Talamone, 26 luglio 2023

- con avviso del 23 maggio 2023, codice procedura MASE-2023-93273 stata avviata la **procedura di valutazione di impatto ambientale (V.I.A.)** di competenza nazionale (artt. 20 e ss. del decreto legislativo n. 152/2006 e s.m.i.) relativa al **progetto di realizzazione di una centrale eolica denominata Orbetello** da parte di **Apollo Wind s.r.l.** (sede in Bolzano, Via della Stazione n. 7) in località varie, Comune di **Orbetello** (GR);

OSSERVAZIONI

Figura 15. PTCP Grosseto: Beni paesaggistici (Tav. ST 5)

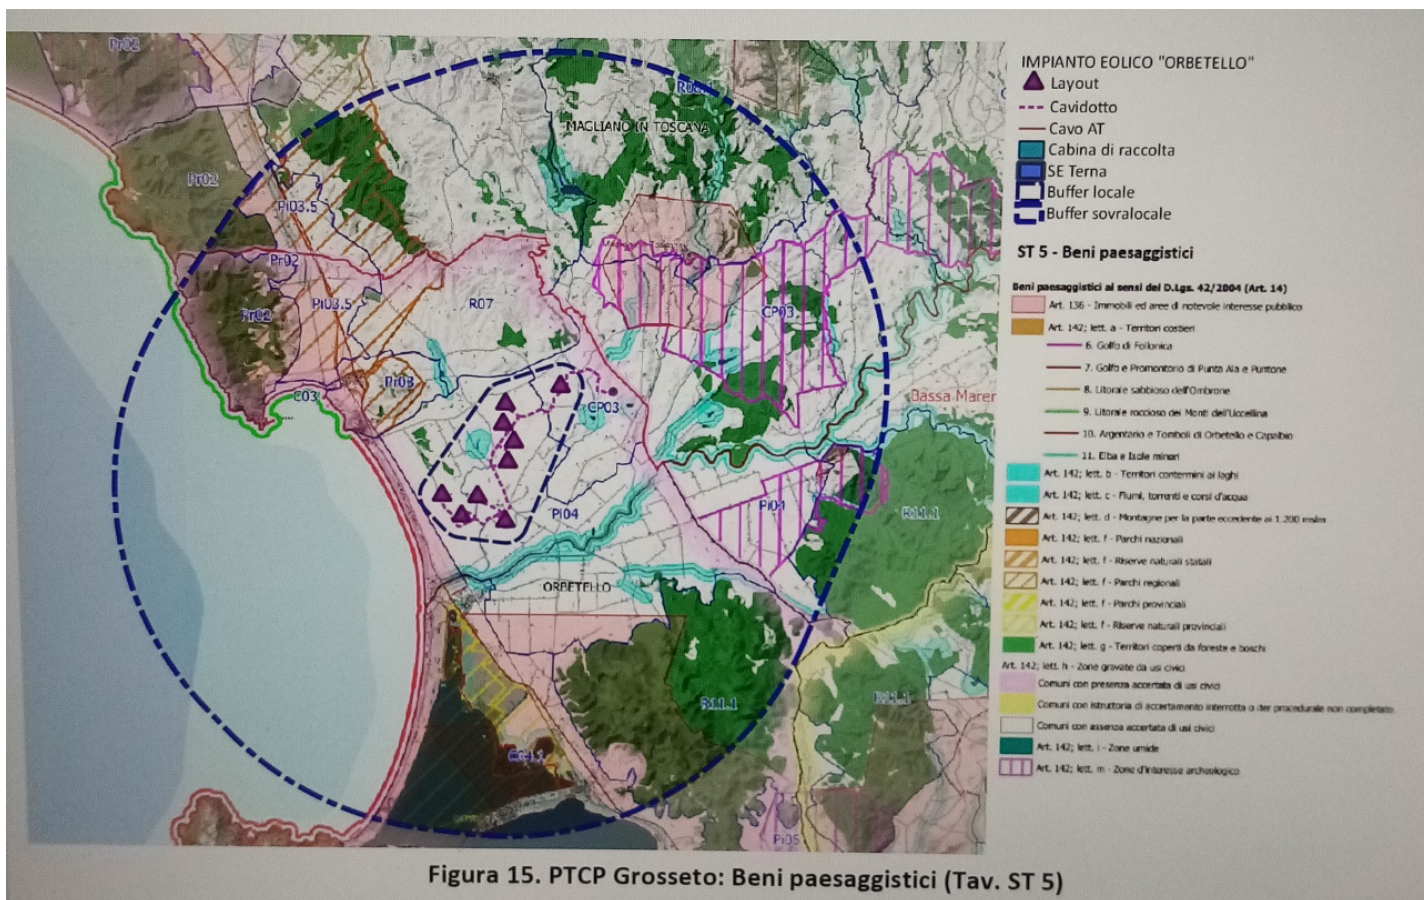
- in proposito, si ricorda che l'art. 6, comma 1°, del decreto-legge n. 50/2022, convertito con modificazioni e integrazioni nella legge n. 91/2022, in relazione all'installazione di **impianti di produzione di energia da fonti rinnovabili** è stata individuata una **"fascia di rispetto ... determinata considerando una distanza dal perimetro di beni sottoposti a tutela di sette chilometri per gli impianti eolici e di un chilometro per gli impianti fotovoltaici"**. Successivamente, con l'art. 47, comma 1°, del decreto-legge n. 13/2023, convertito con modificazioni e integrazioni nella legge n. 41/2023, **la fascia di tutela è stata ridotta a "tre chilometri" per gli impianti eolici e a "cinquecento metri" per gli impianti fotovoltaici.**

Detta **fascia di rispetto** risulta, quindi, nel caso di specie **estesa tre chilometri dal limite delle zone tutelate con vincolo culturale** (artt. 10 e ss. del decreto legislativo n. 42/2004 e s.m.i.) **e/o con vincolo paesaggistico** (artt. 136 e ss. e 142 del decreto legislativo n. 42/2004 e s.m.i.). In ogni caso, **la visibilità di detti aerogeneratori alti oltre 200 metri sarebbe ben presente in tutta l'area;**
